Obra: Nuevas Oficinas, Cecilia Grierson 422, piso 4 y 5

INFORME PRELIMINAR

INFORME 1:

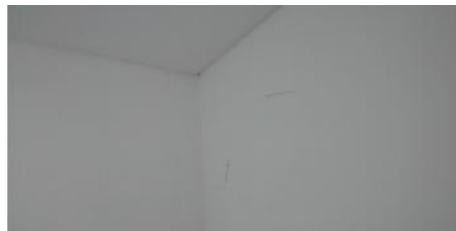
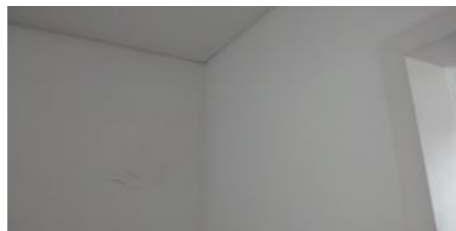
Se adjuntan documentos fotográficos donde se puede observar que todavía no está resuelta la filtración de agua en la losa del 4º piso (lado Dique). Así mismo también se observa que en varios de los sectores del perímetro de las terrazas del 5º piso, se acumula agua cuando llueve. Sin esta ser desagotada de manera correcta por los desagotes pluviales correspondientes.

En una esquina del 5º piso, faltan sellar las carpinterías del lado exterior. Este punto es el más crítico, dado que es mucha el agua que entra.
